Entsorgung von Klärschlamm aus der Gemeinschaftskläranlage Meißen

Vergabe-Nr.: 306.0/RV/24

1. Nachschreiben vom 09.07.2024 (Nr. 1 und 2)
2. Nachschreiben vom 17.07.2024 (Nr. 3 und 4)

Abb. 2: Klärschlammverladung

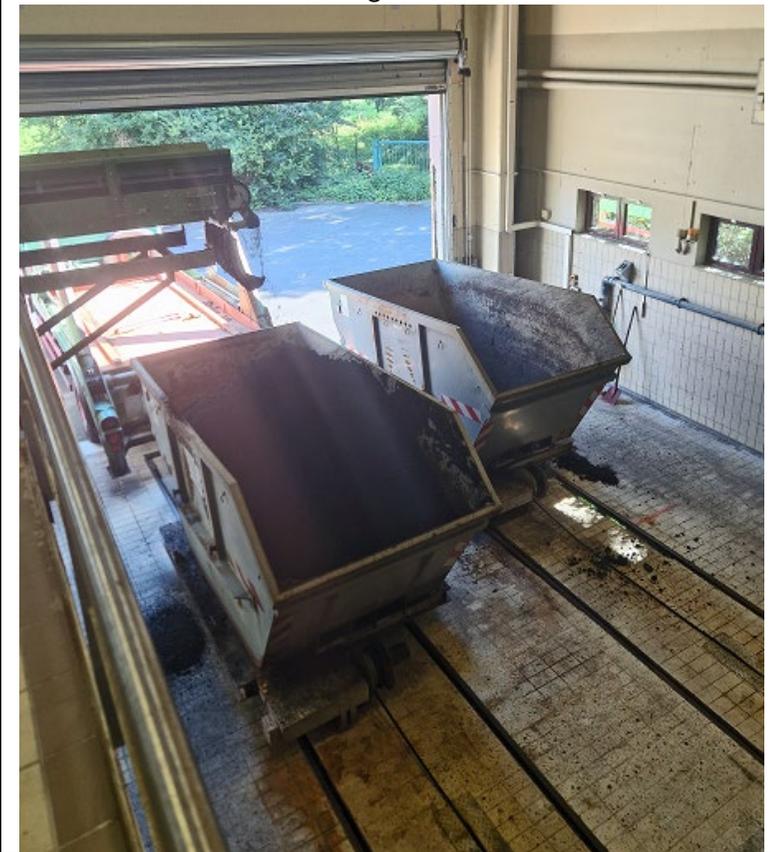
Nr.	Betreff	Fragen	Antwort
1	Wechsel Absetzcontainer Leistungsbeschreibung Kapitel 5.2.3	"Sehr geehrte Damen und Herren, in der Leistungsbeschreibung Kapitel 5.2.3 beschreiben Sie die Abholung bzw. den Wechsel der Absetzcontainer im Zug mit zwei Containern. Gibt es einen Grund dafür, dass es zwei Container im Zug sein müssen? Können es auch mehr, z.B. drei Stück sein? Herzlichen Dank!"	Die bisher praktizierte Abfuhr erfolgt in einem Containerzug von zwei Absetzcontainern mit jeweils 10 m ³ (Gesamtzuladung ca. 16 t). Es obliegt dem Bieter den Transport kostengünstig zu gestalten. Beim Abtransport müssen das maximal zulässige Gesamtgewicht und Achslastenverteilung nach StVZO eingehalten werden. Für die Größe und Anzahl der zu stellenden Container bitte die Antwort auf Frage 2 beachten.
2	Containergestellung Leistungsbeschreibung Seite 8, Punkt 5.2.3	In Punkt 5.2.3 sind die Containergestellung und Klärschlammabfuhr angegeben, dass 6 leere Absetzcontainer a 10m ³ bereitgestellt werden müssen. Ist diese Regelung festgelegt oder können aufgrund der Auslastung auch 7 m ³ Container gestellt werden, da mit 3 x 7 m ³ im Zug gefahren, doch eine höhere Auslastung gewährleistet wird. Um eine Information möchten wir bitten.	Der AG besteht aus betrieblichen Gründen auf einem Containervolumen von mindestens 10 m ³ . Der Bieter ist gebunden an die räumlich bedingte maximale Größe der Absetzcontainer (Aufstellfläche auf Fahrwagen s. Kapitel 5.2.1), maximale Containerhöhe ist 2,0 m, zur Situation vor Ort s. auch Abb. 1 und 2 in dieser Antwort. Auf der Kläranlage müssen jederzeit so viele leere Container vorgehalten werden, dass ein Nutzvolumen von mindestens 60 m ³ gewährleistet ist. Die für leere Container zur Verfügung stehende Aufstellfläche beträgt 20 x 10 Meter. Die Abstellfläche für volle Container beträgt 20 x 10 Meter. Zur zulässigen Anzahl der transportierten Container bitte die Antwort auf Frage 1 beachten.

<p>Im Übrigen verweisen wir auf die Möglichkeit, die örtlichen Gegebenheiten auf der Gemeinschaftskläranlage Meißen zu besichtigen (s. Kapitel 5.1.2 der Leistungsbeschreibung).</p> <p>Abb. 1: Aufstellfläche Fahrwagen</p> 
--	--	--	---
